Rapport de contrôle d'installations électriques à basse et à très basse tension

RÉF. 66/2024/89901/01:1

DATE DU CONTRÔLE 14/01/2025 (14:00 - 14:55) AGENT VISITEUR Chirel Ngueguem
ADRESSE DU CONTRÔLE Avenue de la Liberté 30 - 1081 Koekelberg TYPE DE CONTRÔLE Visite de contrôle vente ancienne installation (8.4.2)

CONCLUSION : NON CONFORME

Croquis de position élémentaire et descriptif sommaire des tableaux

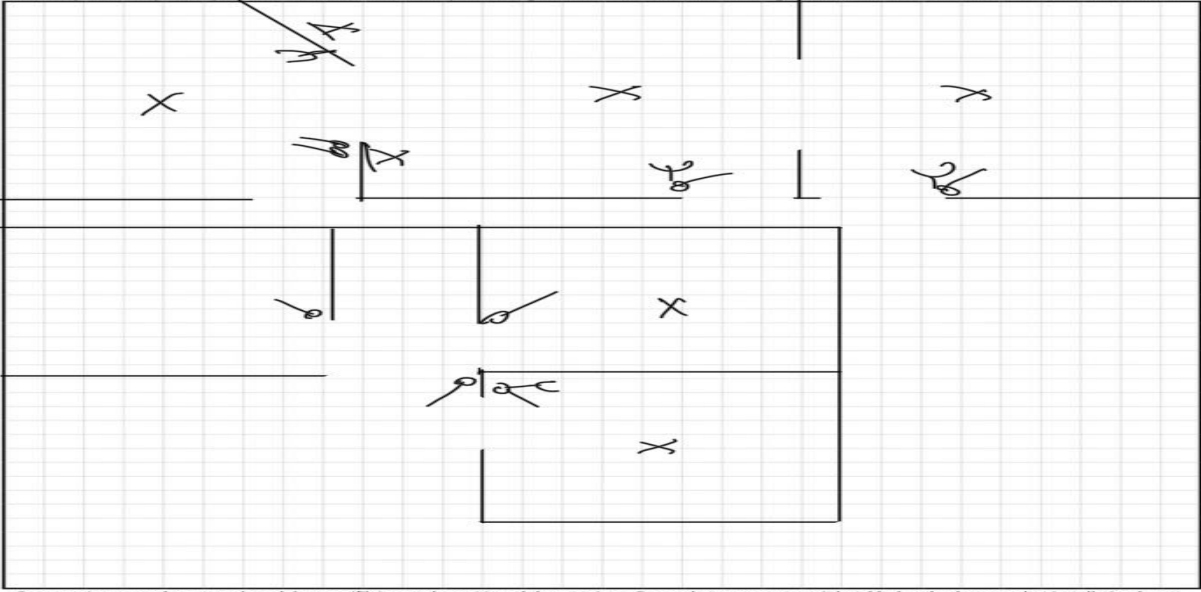
Le ou les socles de prise en défaut sont localisés dans la cave
Circuits en défauts d'isolement Indéterminé
